# Modification simplifiée du PLU : la définition du velum proposée est inopérante

## Définition du velum dans la modification simplifiée du PLU

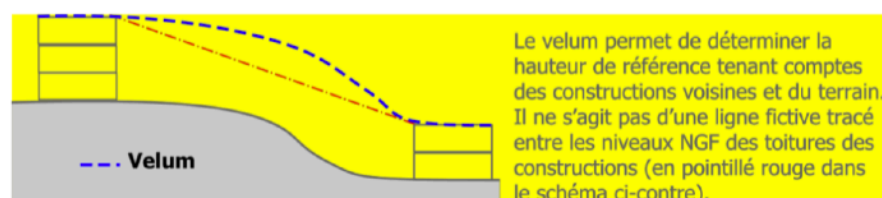
Cette définition repose sur une notion de "ligne globale formée par les constructions voisines". Cette notion n'est définie nulle part dans le nouveau PLU. Ni dans l'usage architectural, contrairement au velum, qui est toujours défini comme une surface, une enveloppe, un voile.... Cette notion pourrait se comprendre s'il s'agissait de constructions alignées en façade d'une rue. **Le schéma illustrant la définition** de la ligne globale **ne montre que deux bâtiments existants, vus en coupe**.

**Nous demandons que cette définition du velum soit supprimée, et remplacée par celle validée par la justice administrative : « le velum est la surface enveloppe des hauteurs maximales s'appuyant sur les points les plus hauts des faitages des constructions avoisinantes ». Cette formulation est normative, et opérationnelle.**

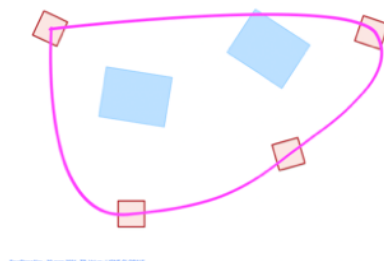
Lors d'une réunion avec les services de l'urbanisme le 9 avril, nous avons proposé une situation fictive mais plus réaliste où **quatre constructions entourent un projet** de deux bâtiments en bleu, et avons demandé si la ligne rose était bien la ligne globale formée par les constructions voisines. Voir ci-dessous le cas proposé :

Nous n'avons pas obtenu de réponse...

**Ce qui montre que cette notion de ligne globale n'est pas très claire.**

**Elle n'est pas non plus opérationnelle** : du point de vue de l'architecte, comme du point de vue du géomètre, un volume ne saurait "s'insérer dans" une ligne courbe située dans l'espace. Dans l'exemple ci-dessus, la ligne globale est complètement extérieure à la parcelle à réglementer. Cette ligne ne sera ni au-dessus, ni au-dessous du bâtiment projeté, mais à côté. Elle ne peut donc permettre de juger des hauteurs du bâtiment projeté.

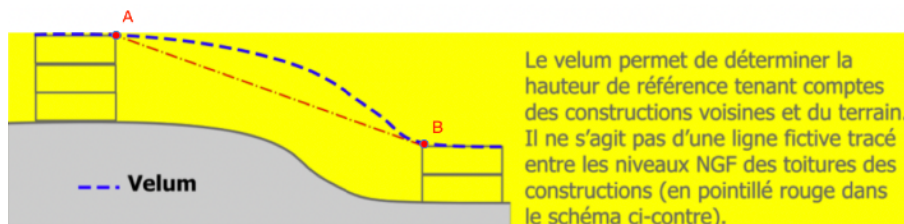
De plus, la définition interdit explicitement d'utiliser la méthode employée par l'expert géomètre, en calculant des droites appuyées sur les façades des maisons voisines, à l'aide des cotes NGF de ces façades. La raison qui nous en a été donnée est que le code de l'urbanisme détermine une liste finie de documents nécessaires au dépôt d'un permis, et la détermination des cotes des maisons avoisinantes n'en fait pas partie. De ce fait

Brest Métropole tente de déterminer la "ligne globale" **sans recourir à des cotes précises**. Ce qui conduit à mentionner un "gabarit approximatif".

Il faut noter que **cette définition est auto-contradictoire** : elle interdit d'utiliser la ligne pointillée rouge entre les toitures des constructions voisines, car il faudrait pour cela déterminer les cotes NGF des points A et B, ce qu'avait fait l'expert géomètre dans le cas du projet Iroise Promotion. Mais le "gabarit approximatif" en tirets bleus s'appuie sur les mêmes points A et B ! Comment feront les porteurs de projet, ou les services instructeurs, pour positionner ce gabarit s'ils s'interdisent de calculer la cote des points A et B ? Et les cotes du terrain ?

Définir **une règle censée gouverner les hauteurs autorisées, et qui repose sur un gabarit approximatif non coté**, est un non sens : cela conduira inévitablement à des interprétations différentes, plus ou moins rigoureuses, dont les services de Brest Métropole seront les seuls juges. Des **décisions fondées sur l'arbitraire** ont toutes les chances de donner lieu à des recours devant la justice administrative.

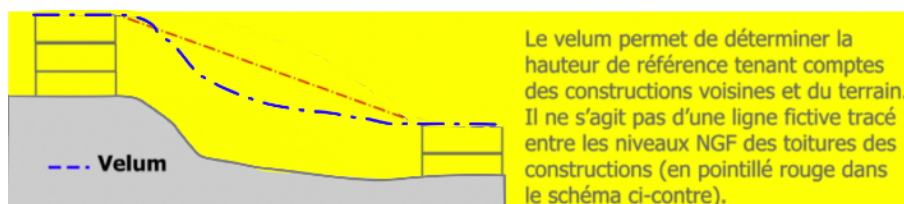
Et surtout, **que signifie pour une "ligne" de "respecter" le terrain** ? Lors de la réunion, nous avons demandé quel serait ce "gabarit respectant le terrain", si le terrain formait un creux au lieu d'une bosse, comme ci-dessous :

Là aussi, nous n'avons pas obtenu de réponse...

Il est vrai que, dans ce cas, le "gabarit approximatif" est très nettement défavorable au porteur de projet !

**Aucune méthode n'est définie pour déterminer ce "gabarit approximatif respectant la topographie"**. S'agit-il de dessiner à main levée un trait pointillé ? **Comment un pétitionnaire fera-t-il pour déterminer si son projet rentre dans ce gabarit approximatif ?**
